*Ministero dell' Ambiente
e della Sicurezza Energetica*

**OGGETTO: [ID: 9291] Valutazione preliminare ai sensi dell'art.6, comma 9 bis del D.Lgs. 152/2006. Progetto di Variante di cui all'Autorizzazione Unica, Rep. 392 Prot. n. 20746 del 04/06/2021, per la modifica del tracciato della linea elettrica interrata di collegamento del Cluster 1 Nord con la sottostazione elettrica (SSE), del progetto Impianto fotovoltaico a terra da 51,66 MWp in zona industriale Macchiareddu – Località "Salto di Uta" e "Pranu di Assemini". Comuni di Uta e Assemini (CA).
Nota tecnica.**

Fig. 1 – Inquadramento dell'area di intervento

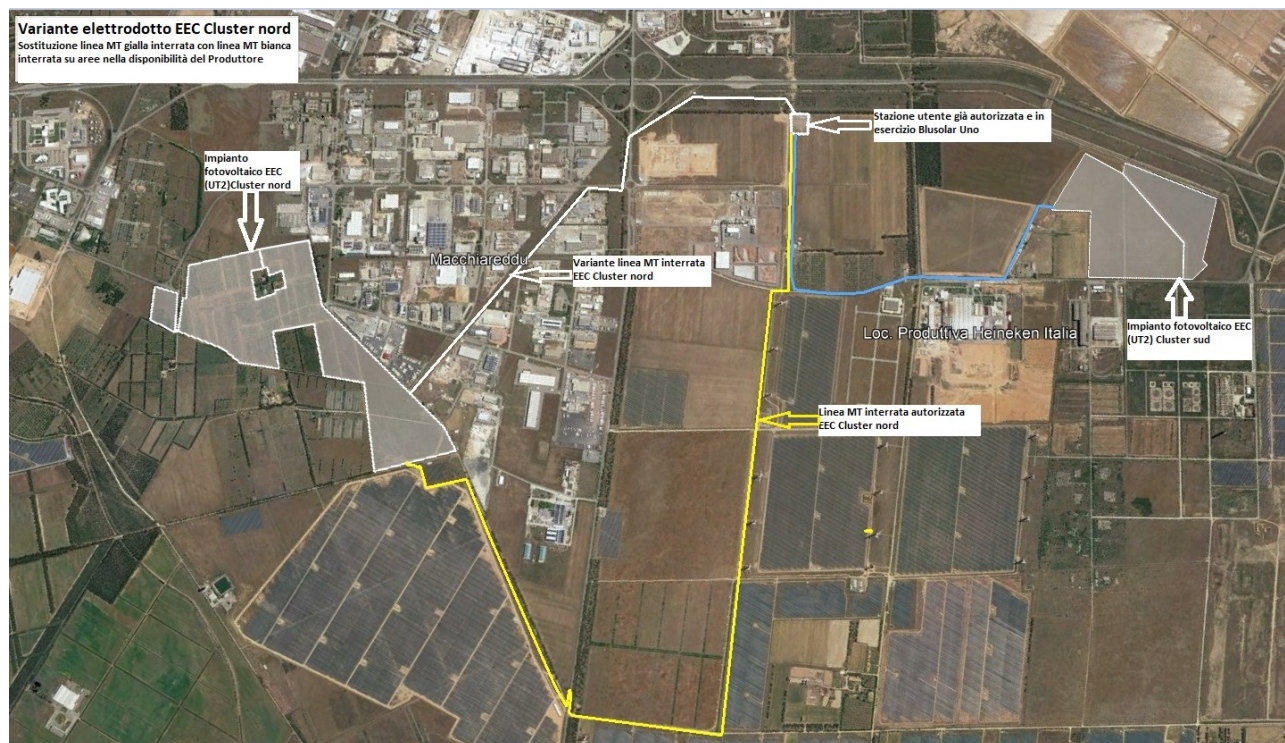
L'intervento proposto in variante riguarda esclusivamente la modifica del tracciato della linea elettrica interrata di collegamento del Cluster 1 Nord con la sottostazione (SSE), tracciato bianco, comporta la realizzazione di uno scavo principalmente su strada di campagna e alcuni attraversamenti su strade asfaltate e non, da realizzare o con la procedura TOC (Trivellazione Orizzontale Controllata) o con lo Spingi Tubo.

La variante deriva dalla necessità di limitare al massimo le aree di scavo con un risparmio nei tempi di esecuzione delle opere e un minore impatto sull'area di intervento. Il nuovo tracciato in variante, dell'elettrodotto interrato, infatti, avrà una lunghezza indicativamente pari alla metà di quello indicato nel progetto approvato.

La lunghezza del nuovo tratto interrato proposto in variante è pari a circa 2.370 m, sarà realizzato quasi interamente su strada di campagna dove la profondità di scavo sarà pari a massimo 1,50 m e una larghezza di massimo 0,80 m.

Si raccomanda che le terre e rocce da scavo dovranno essere gestite, di concerto con A.R.P.A.S., in conformità con le disposizioni del D.P.R. n. 120/2017.

Per quanto sopra esposto, sulla base delle analisi e delle valutazioni sopra riportate, per quanto di competenza, si propone che la proposta progettuale avanzata non sia da sottoporre a successive procedure di Valutazione Ambientale (verifica di assoggettabilità a V.I.A. o V.I.A.), fatta salva l'acquisizione di ogni altra necessaria autorizzazione e nulla osta.
